## 改善箇所説明図

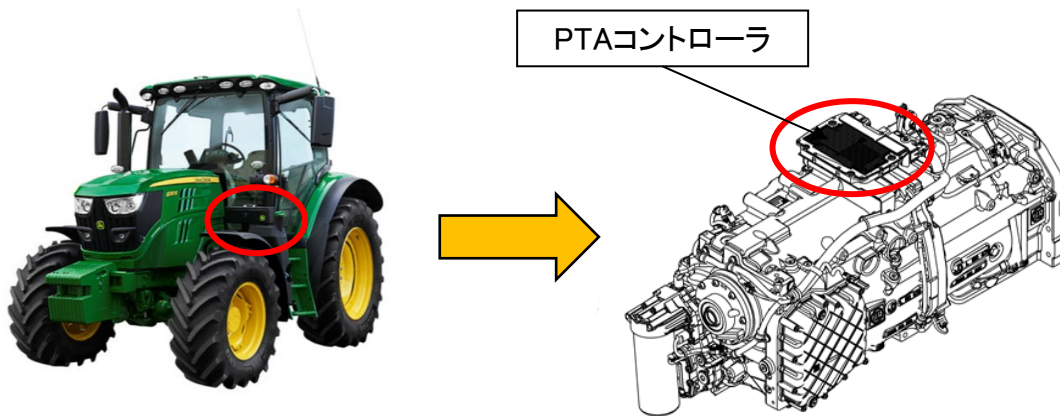
農耕トラクタの動力伝達装置において、走行を制御するPTAコントローラのシール面の洗浄が不適切なため、シールの性能が不十分なものがある。そのため、コントローラ内に水が浸入し、最悪の場合、走行が停止するおそれがある。

全車両、シール面をレーザー洗浄したPTAコントローラの良品に交換する。
